Detaljplan för bostäder vid Bollmora allé, beslut om antagande**Kommunstyrelsens förslag till kommunfullmäktige**

**Beslut om antagande gällande detaljplan för
Bostäder vid Bollmora allé**

Utställningsutlåtande

tillhörande detaljplan för Bostäder vid Bollmora allé, i Tyresö kommun

8. Vattenfall el

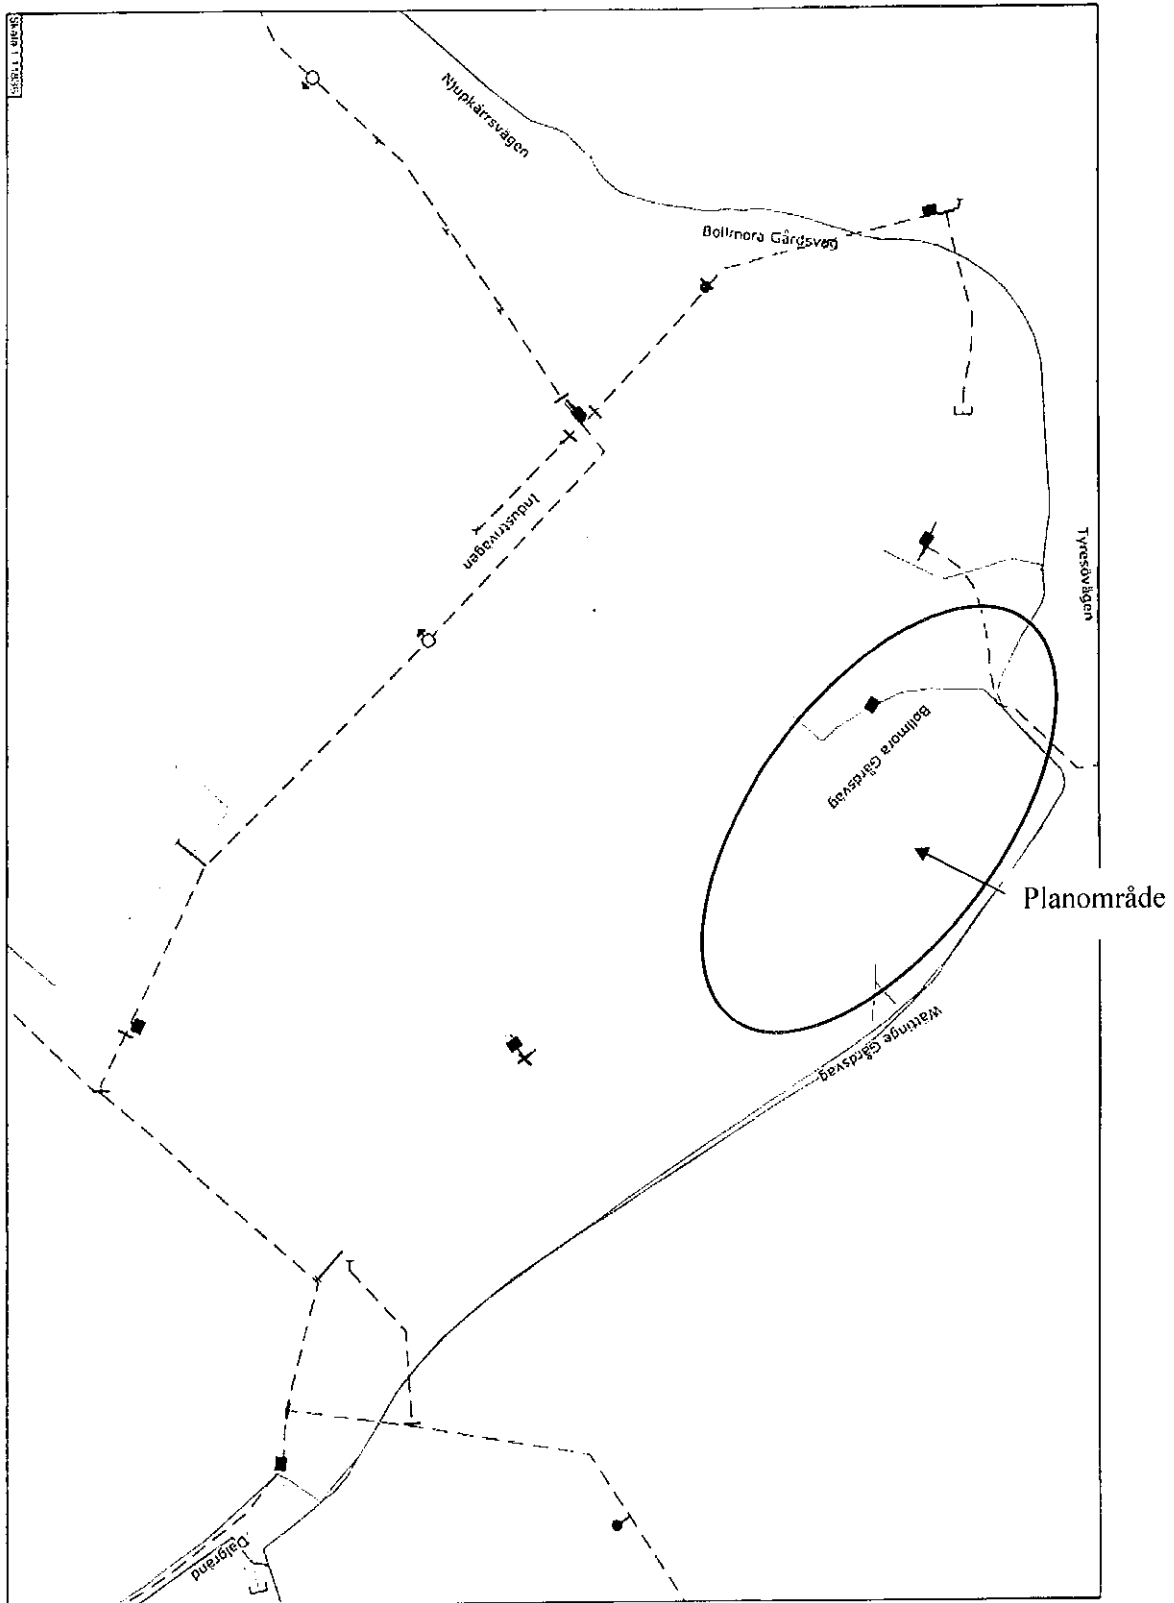
Vattenfall har noterat att vi erhållit ett nytt läge för E-området. Placeringen av detta är inte tillfredsställande. Vattenfall kommer inte att klara av att strömförsörja den höga lasten som detaljplanen kommer att innebära på ett så långt avstånd från de högsta lasterna. Vattenfall har bifogat en karta som visar ett område inom vilket en nätstation kan placeras och fullgod leveranskvalité ändå kan bibehållas men helst ser vi att vi får erhålla det E-område som framgick av samrådshandlingarna. Vattenfall yrkar på kontakt för att diskutera en lämplig placering. E-området bör vara på ca 10x10 meter och ha tillgång till tillfartsväg för Vattenfalls servicebilar. Kontaktperson för att diskutera nätstationens placering är Erik Hellstrand tfn 08-687 31 23. PBL 201 0:900 2 kap 5 § säger att "Bebyggelse och byggnadsverk som för sin funktion kräver tillförsel av energi ska lokaliseras på ett sätt som är lämpligt med hänsyn till energiförsörjningen och energihushållningen". Vattenfall avstyrker detaljplanen i sitt nuvarande utförande då elförsörjningen inte är löst.

Kontakt har tagits med Erik Hellstrand som efter en genomgång av alternativa placeringar för ny transformatorstation medgett att den föreslagna placeringen kommer att klara strömförsörjningen. Det södra kvarteret kan även strömförsörjas genom den transformatorstation som befinner sig inom fastigheten Järnet 7. Där med kvarstår E-områdets placering enligt utställningsförslaget.
